Mission régionale d'autorité environnementale

**Avis en date du 22 octobre 2019
de la Mission régionale d'autorité environnementale d'Île-de-France
sur le projet d'aménagement de l'îlot D5 de la zone d'aménagement concerté
(ZAC) Seguin – Rives de Seine situé à Boulogne-Billancourt (92)**

Synthèse de l'avis

Illustration 4: Plan masse du projet (source : étude d'impact, p. 232/450)

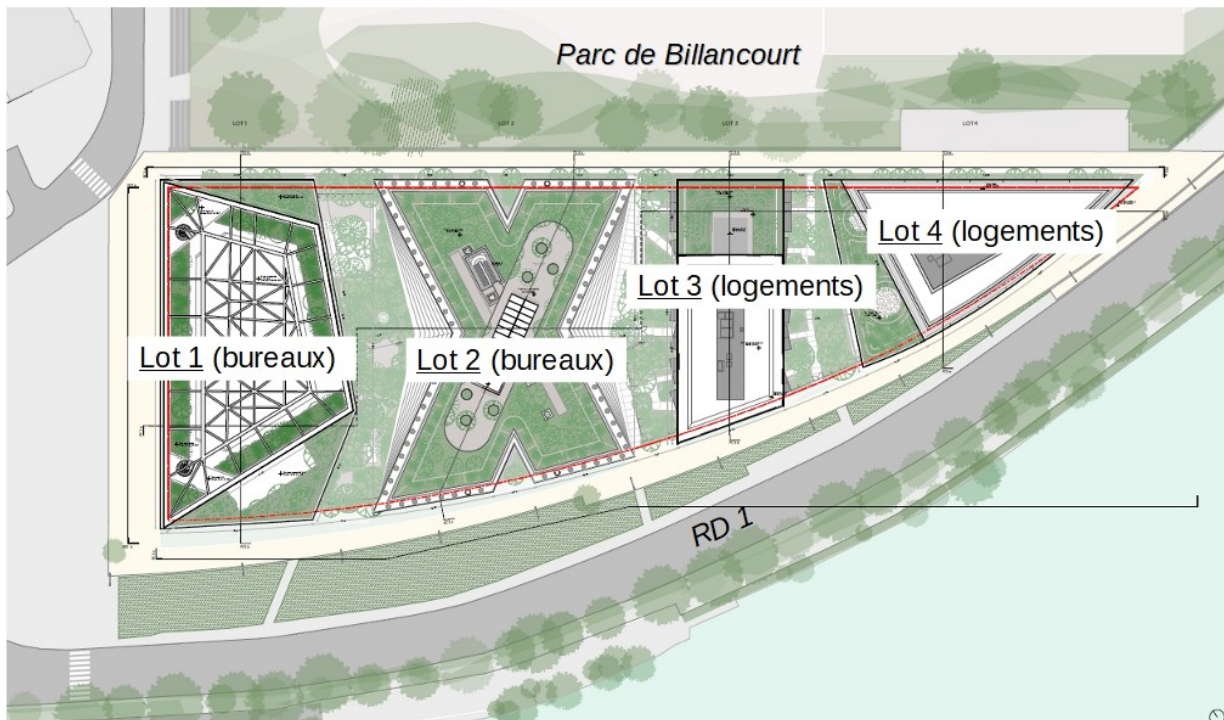
Le projet de l'îlot D5 vise la construction de 60 165 m² de surface de plancher, répartie sur 4 immeubles partageant un parc de stationnement souterrain de 4 niveaux (cf. Illustration 4 et Illustration 5). Il comprend ainsi :

La MRAe relève que, selon l'étude d'impact, une crèche était initialement prévue mais a été supprimée pour des questions de sécurité d'accès liées à la présence d'un axe routier important (p. 229/450). L'étude d'impact fait toutefois référence à cette crèche à plusieurs reprises, notamment dans le chapitre relatif à l'impact du projet sur les équipements (p. 321/450). Les mentions de la crèche devront donc être corrigées dans l'étude d'impact lorsque cela est nécessaire.

Illustration 5: Coupe longitudinale du projet (ouest à gauche, est à droite) – source : pièce PC03, annotations : DRIEE

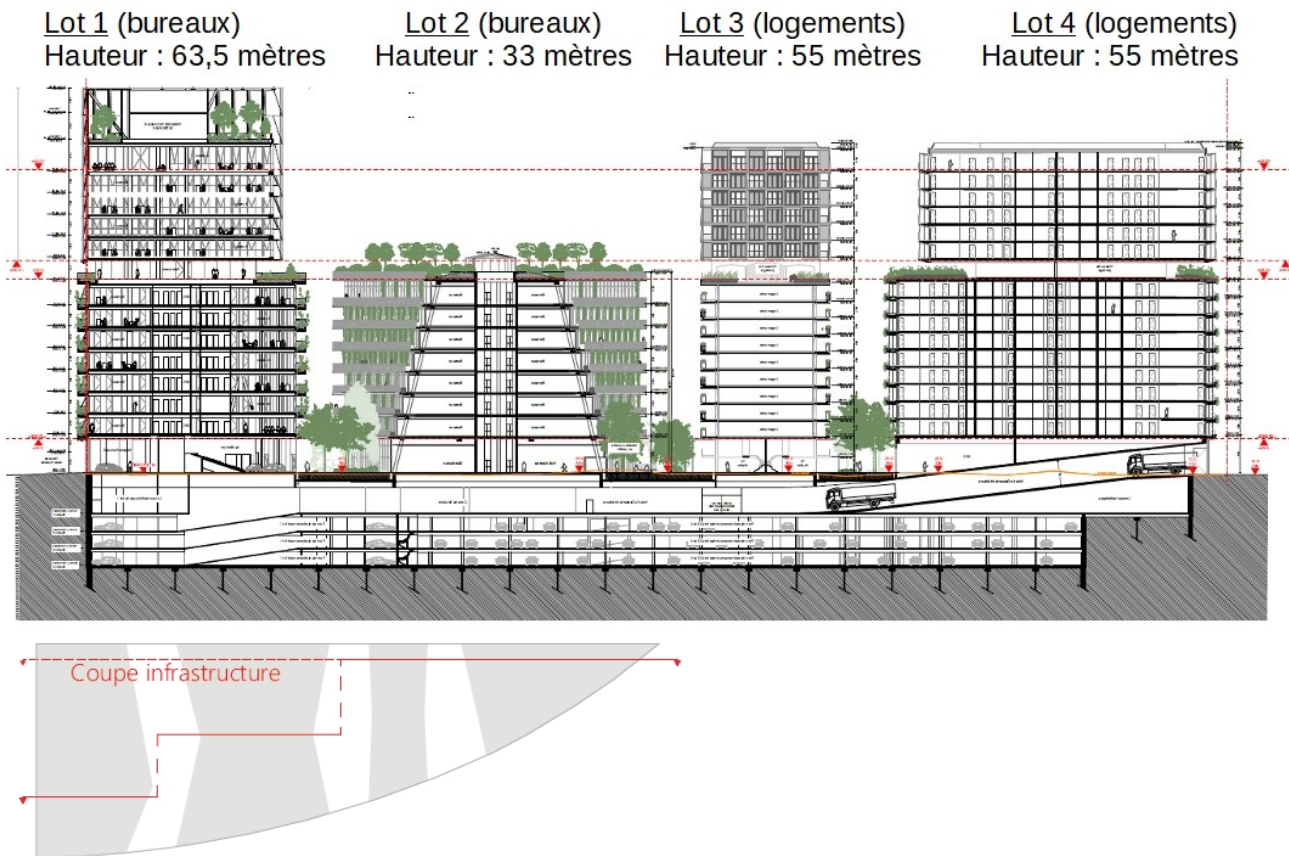
Le projet prend le parti de créer un ensemble immobilier assez imposant (63 mètres de hauteur) face au coteau boisé de Meudon.

Afin de mieux appréhender l'impact paysager sur le coteau, la MRAe recommande de présenter une coupe transversale du coteau de la Seine et du projet, et ce, au droit du bâtiment le plus haut³².

Illustration 7: Carte des secteurs d'information sur les sols aux abords du projet (source : Géorisques)

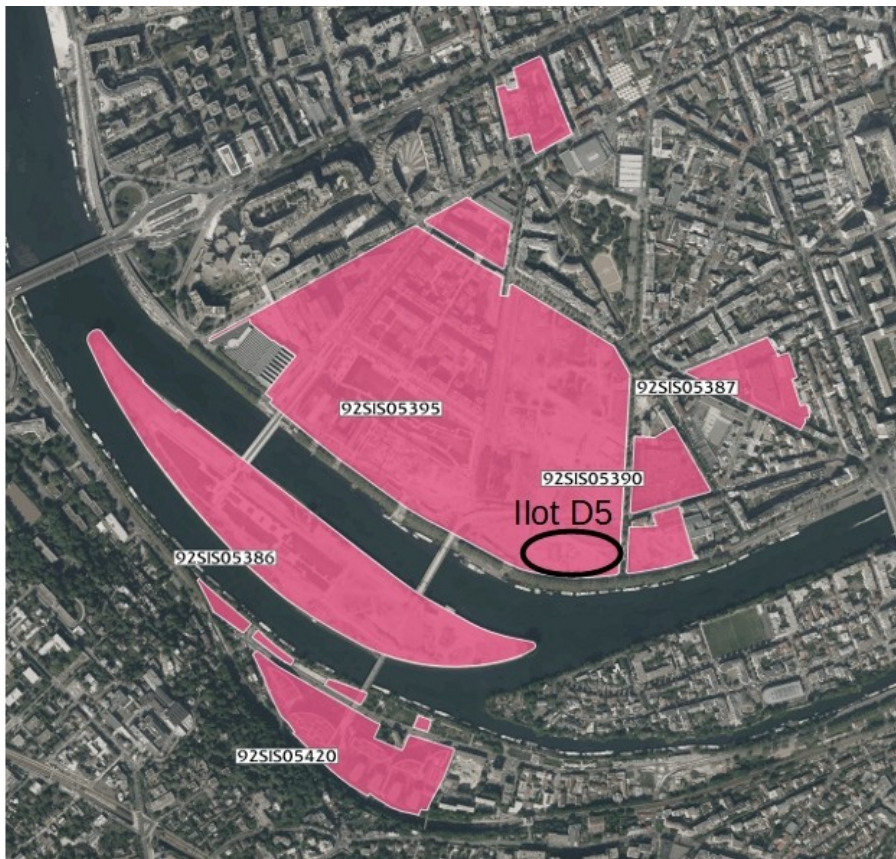
Jusqu'en 1992, les quartiers du Trapèze et de l'île Seguin ont accueilli l'usine de construction automobile Renault, dont les activités ont entraîné une pollution importante des sols et de la nappe. Ces deux sites (Trapèze et île Seguin) sont recensés dans la base de données BASOL, qui liste les sites et sols pollués (ou potentiellement pollués) appelant une action des pouvoirs publics à titre préventif ou curatif (p. 156/450). La MRAe informe par ailleurs que plusieurs parcelles, y compris l'îlot D5, sont classées en tant que « Secteur d'information sur les sols (SIS)¹⁴ » (cf. Illustration 7 et Illustration 8).

L'étude d'impact présente par ailleurs les résultats d'une campagne de mesures des gaz des sols réalisée en 2018 (p. 158-159/450). Ceux-ci montrent des teneurs en hydrocarbures totaux, en composés organo-halogénés volatils (COHV), en benzène et en hydrocarbures aromatiques polycycliques (HAP). La pièce PC16-5 (attestation prévue à l'article L556-1 du code de l'environne-

- **de compléter l'étude d'impact en présentant les résultats du plan de gestion, y compris les dispositifs constructifs ou les mesures de gestion permettant d'éviter ou de réduire l'exposition des futurs occupants à la pollution des sols ;**
- **que les dispositifs constructifs prennent en compte la présence à faible profondeur d'une nappe d'eau souterraine, susceptible d'être polluée¹⁶.**

Illustration 10: Extrait de la carte de destination générale des différentes parties du territoire (SDRIF) – source : étude d'impact, p. 191/450

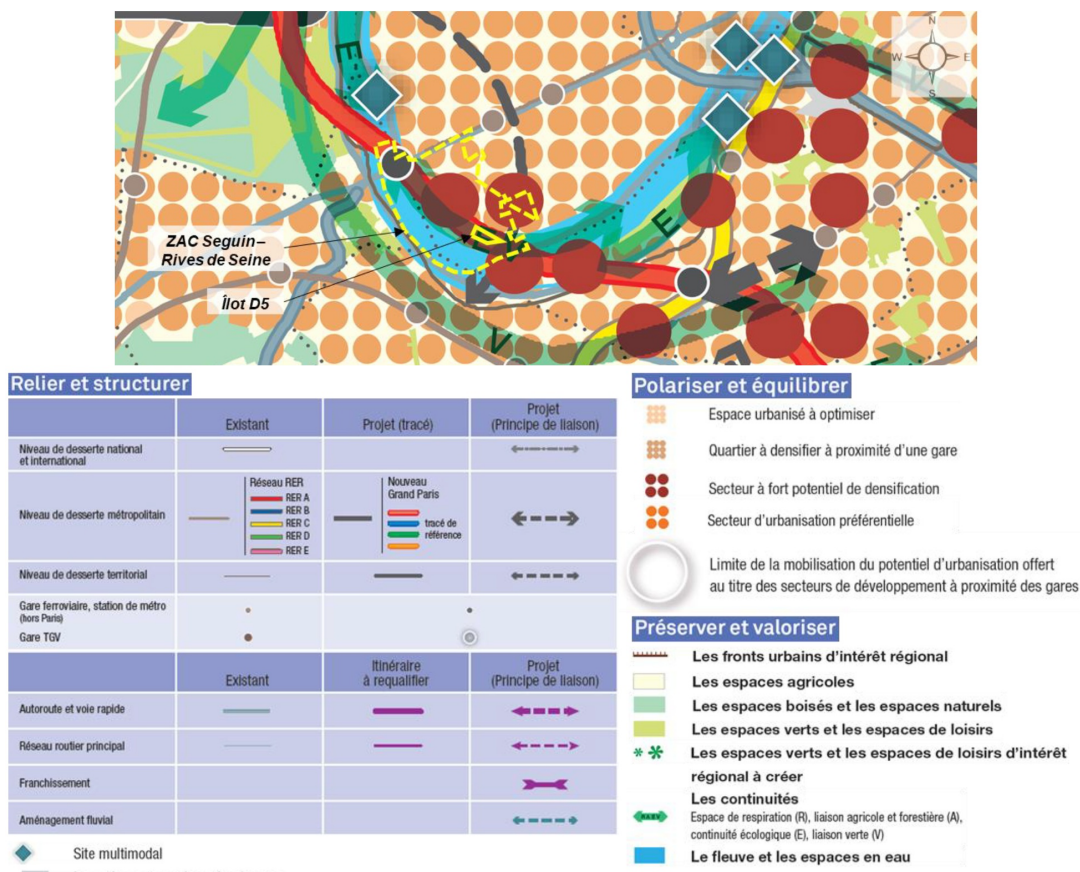
Selon la carte d'orientation du schéma directeur de la région d'Île-de-France (SDRIF), le périmètre d'étude est identifié comme un quartier à densifier à proximité d'une gare et un secteur à fort potentiel de densification (p. 190/450). Il est également concerné par des projets d'infrastructures de transport : un bus à haut niveau de service (projet abandonné) et la ligne 15 Sud du Grand Paris). La Seine constitue en outre une continuité écologique à préserver et à valoriser (cf. Illustration 10).
